Title - Sujet POSTES DE TIR NAVAL TÉLÉCOMMANDÉS	
Solicitation No. - N° de l'invitation W8472-125389/C	Amendment No. - N° modif. 004
Client Reference No. - N° de référence du client W8472-125389	Date 2015-10-01
GETS Reference No. - N° de référence de SEAG PW-\$\$QF-101-25301	
File No. - N° de dossier 101qf.W8472-125389	CCC No./N° CCC - FMS No./N° VME
Solicitation Closes - L'invitation prend fin at - à 02:00 PM on - le 2015-11-06	
Time Zone Fuseau horaire Eastern Standard Time EST	
F.O.B. - F.A.B. Specified Herein - Précisé dans les présentes	
Plant-Usine: <input type="checkbox"/> Destination: <input type="checkbox"/> Other-Autre: <input checked="" type="checkbox"/>	
Address Enquiries to: - Adresser toutes questions à: Rancourt, Michael	Buyer Id - Id de l'acheteur 101qf
Telephone No. - N° de téléphone (819) 956-5650 ()	FAX No. - N° de FAX (819) 956-5650
Destination - of Goods, Services, and Construction: Destination - des biens, services et construction: See Herein

La présente modification à la demande de soumissions n°4 vise à répondre aux questions des soumissionnaires

Questions des soumissionnaires

Figure 2 : Lieu d'installation des pupitres de commande dans le compartiment FCER n° 3

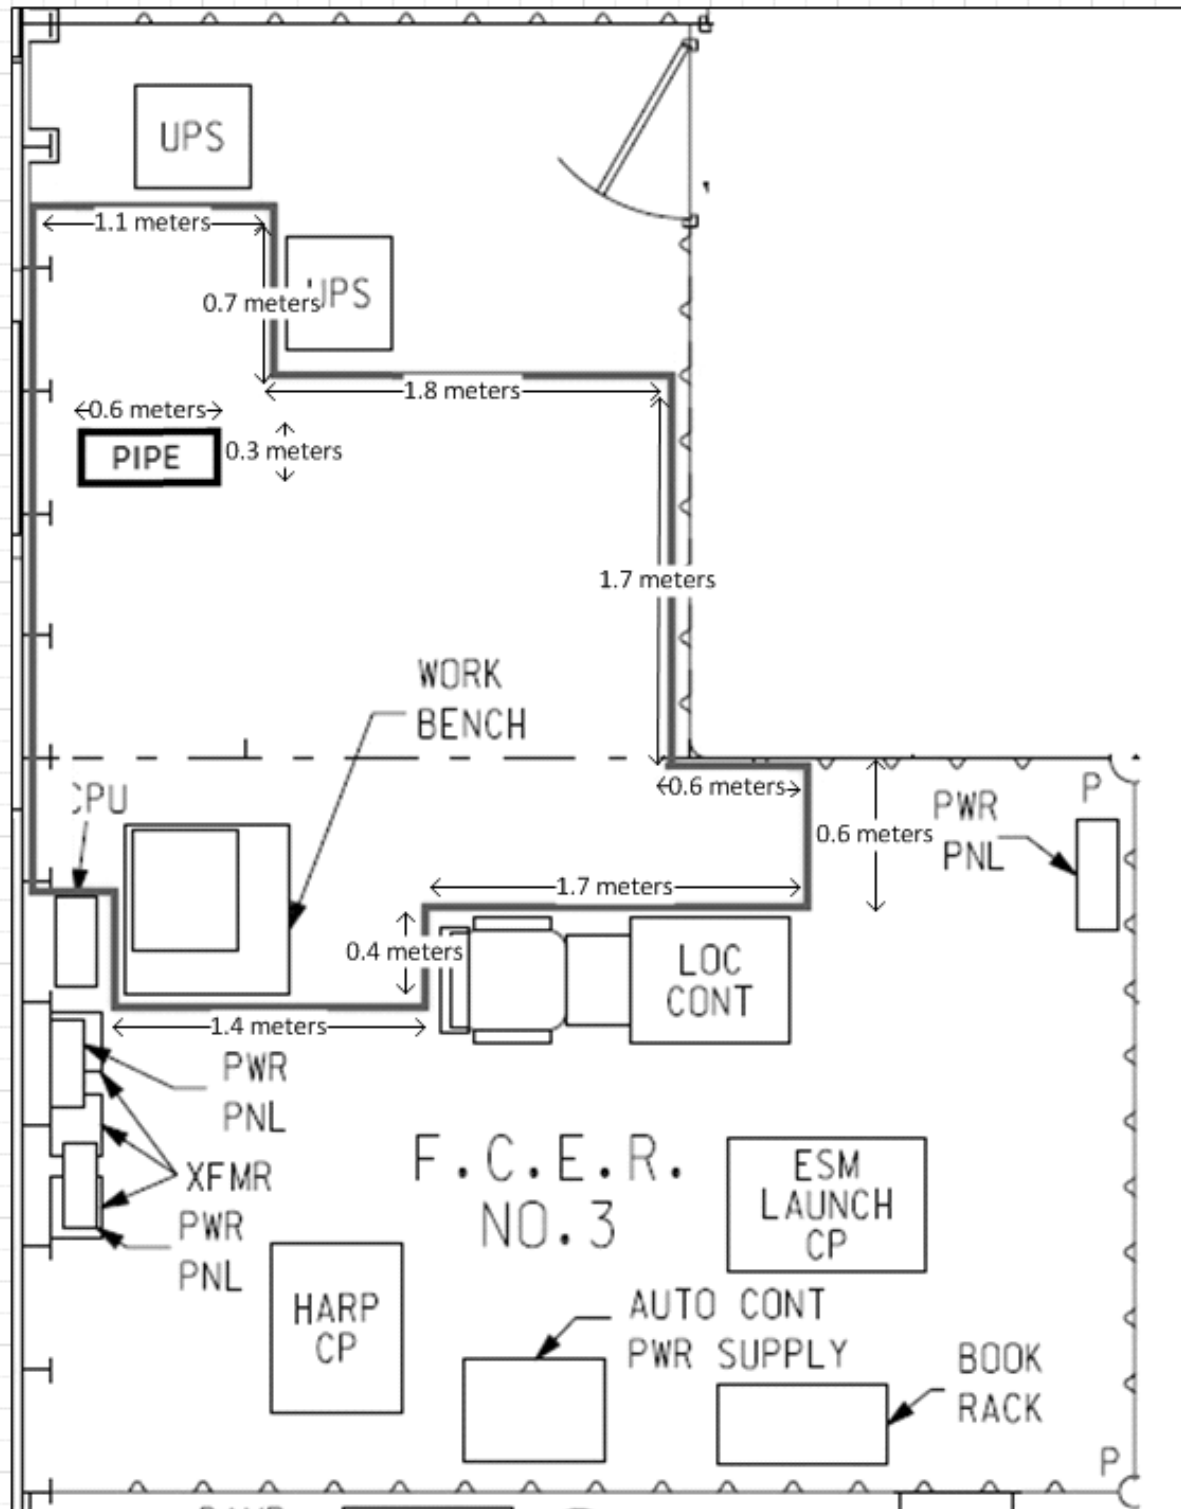
(Article applicable : 3.3.3.1, figure 2 [FCER n° 3]). On a constaté au cours de la visite obligatoire que de l'espace supplémentaire pourrait être dégagé en supprimant le coffre à outils de l'établi I. Le ministère de la Défense nationale pourrait-il envisager de fournir un diagramme mis à jour (figure 2) à cet effet?

SUPPRIMER intégralement l'alinéa 3.3.3 du Vol. 2, Annexe B, Appendice 4, Ensemble de documents d'installation des PTNT

REEMPLACER le paragraphe supprimé susmentionné par ce qui suit :

3.3.3 Renseignements concernant l'installation de la salle FCER n° 3

3.3.3.1 Quatre (4) pupitres de commande de PTNT doivent être installés dans l'espace délimité en rouge dans la figure 2. Un espace suffisant doit être prévu pour permettre le passage vers le reste du compartiment.

3.3.3.2 L'établi figurant dans la figure 2 peut être retiré ou remplacé, s'il y a lieu.
